## SERVICE INFO – INA 0042

# Изменения в конструкции

## рычага натяжителя 534 0100 20

Арт. номер: 534 0100 20

Рисунок 1: 534 0100 20 – текущая конструкция

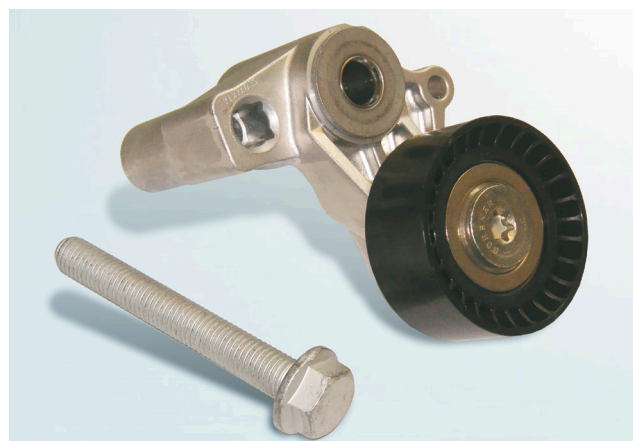
В ходе проведения непрерывных работ по улучшению продукции были внесены изменения в рычаг натяжителя 534 0100 20.

Дополнительные детали, которые ранее были не закреплены (шайбы), теперь зафиксированы на рычаге натяжителя. Также были внесены изменения в крепежные болты.

В течение переходного периода на складе могут присутствовать в наличии оба типа. Оба варианта удовлетворяют основным техническим требованиям и могут быть использованы без ограничений.

Только входящие в комплект новые винты могут применяться с новой конструкцией. Другие винты или винты в раннем исполнении применять не допустимо. При затягивании винтов используйте момент, предписанный автопроизводителем
